**Modulo per la presentazione delle osservazioni per i piani/programmi/progetti sottoposti a procedimenti di valutazione ambientale di competenza statale**

ID: Codice procedura (ID\_VIP/ID\_MATTM):10844

Impianto per la produzione di energia elettrica da fonte eolica, costituito da 6 aerogeneratori della potenza complessiva di 37,2 MW, un sistema di accumulo da 25 MW e relative opere connesse in località "Rempillo" nel comune di Pitigliano (GR).

# Analisi degli Impianti Eolici Esistenti e in Progetto

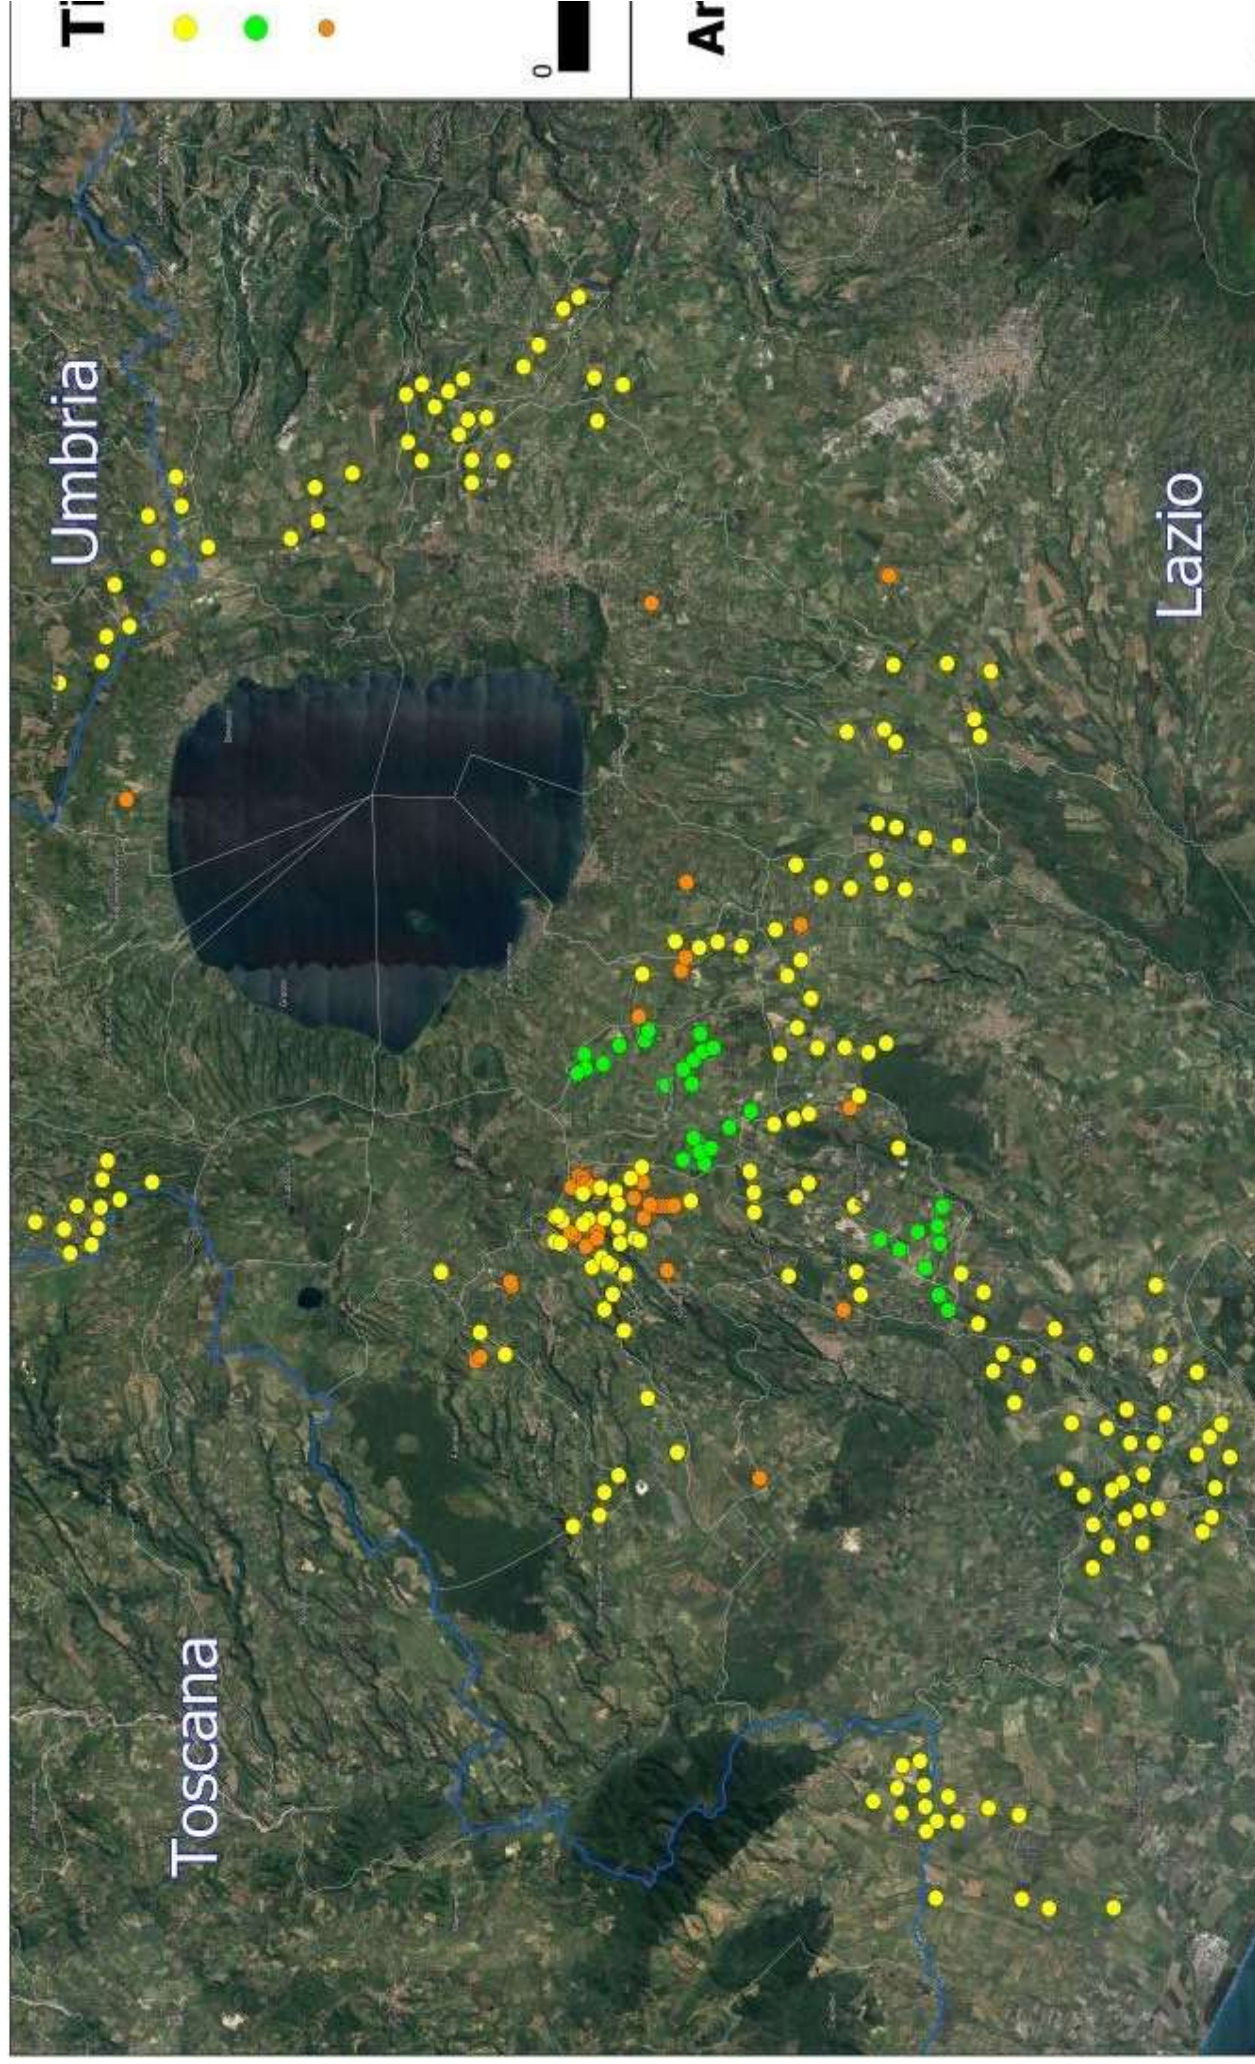
Nella valutazione degli effetti sinergici e cumulativi del documento si giunge all'erronea conclusione che tali effetti semplicemente non si verifichino stante l'assenza di altri impianti eolici attualmente in funzione nelle vicinanze. Nello studio e valutazione di tali effetti è invece indispensabile includere non solo le altre installazioni già esistenti ma anche il cumulo dei progetti presentati, in fase di verifica e autorizzazione a qualsiasi livello. Ebbene sappiamo che nel raggio di 10,5 Km citati dallo studio (o poco più) oltre ad essere presente una selva di installazioni di mini eolico (che per la Regione Lazio, si ricorda, corrisponde ad una taglia degli aerogeneratori fino a 600 KW di potenza, quindi *non proprio mini*) nei territori di Farnese, Ischia di Castro, Valentano, Piansano, Cellere, si trovano a varie fasi di autorizzazione presso il MASE o presso la Regione Lazio una quantità di progetti di installazione di impianti eolici industriali dei quali lo studio sembra ignorare l'esistenza e che qui, sicuramente per difetto, elenchiamo. Tutti localizzati in Regione Lazio, provincia di viterbo:

- Farnese: impianto eolico industriale „Vallerosa“ 29,4 MW, ditta *Fri-El spa*
- Ischia di Castro: impianto eolico industriale Monte Marano“ 26,4 MW ditta *SKI 30 srl*
- Ischia di Castro: impianto eolico industriale 30 MW, ditta *Iris Rinnovabili s.r.l*
- Valentano-Latera: impianto eolico „Poggio del Mulino“ 46,2 MW ditta *Poggio del Mulino s.r.l.*
- Onano: Impianto Eolico denominato “Montarzo” 68 MW ditta *Fri-El spa*

Tutto quanto sopra senza tenere conto della vera e propria ***selva eolica*** costituita dagli impianti già in funzione localizzati in territorio non lontano dell'alta Tuscia viterbese, segnatamente nei comuni di Piansano, Cellere, Arlena di Castro, Canino, Tessennano, Tuscania. Tutti impianti costituiti da decine e decine di aerogeneratori di grande taglia, che hanno già condizionato e modificato in maniera irreversibile l'ambiente e il territorio e i cui effetti cumulativi sono e si dimostreranno nel tempo sempre più negativi e devastanti.
